Изменено схемы блока управления

В АМЭ2.390.001 ПС. Лист 26 произошли следующие изменения:

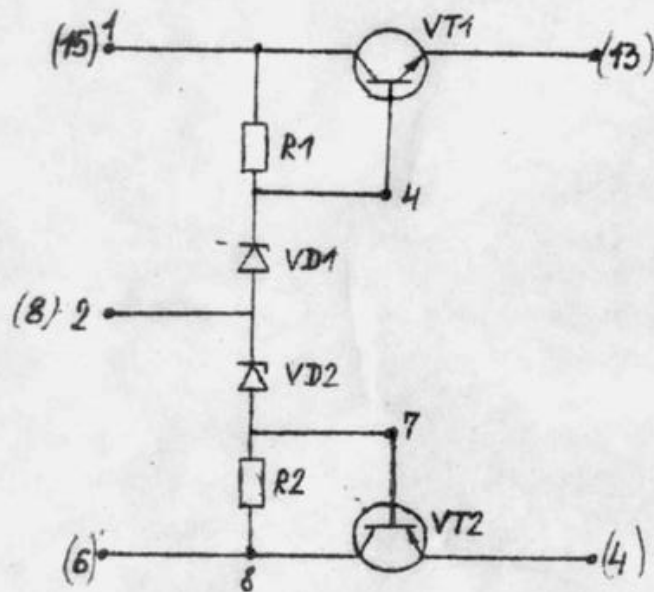
вместо м/с К142ЕН6

<u>Вариант 1</u>			
R1; R2	МАТ-0,25-1,2 кОм ± 5%	-	2 шт
VD1, VD2	КС515А	-	2 шт
VT1	КТ972А	-	1 шт
VT2	КТ973А	-	1 шт
<u>Вариант 2</u>			
VD1; VD2	КС175	-	4 шт
VD1; VD2	КА521В	-	2 шт

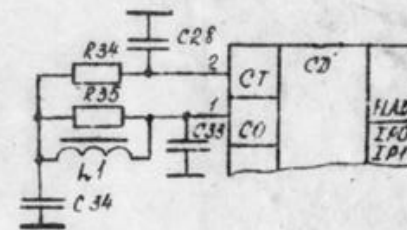
Имеется:

Должно быть:

C34 - К10-78-М47-51 пФ ± 10%
L1 - дроссель ДПМ-0,4 × 100 ± 5%
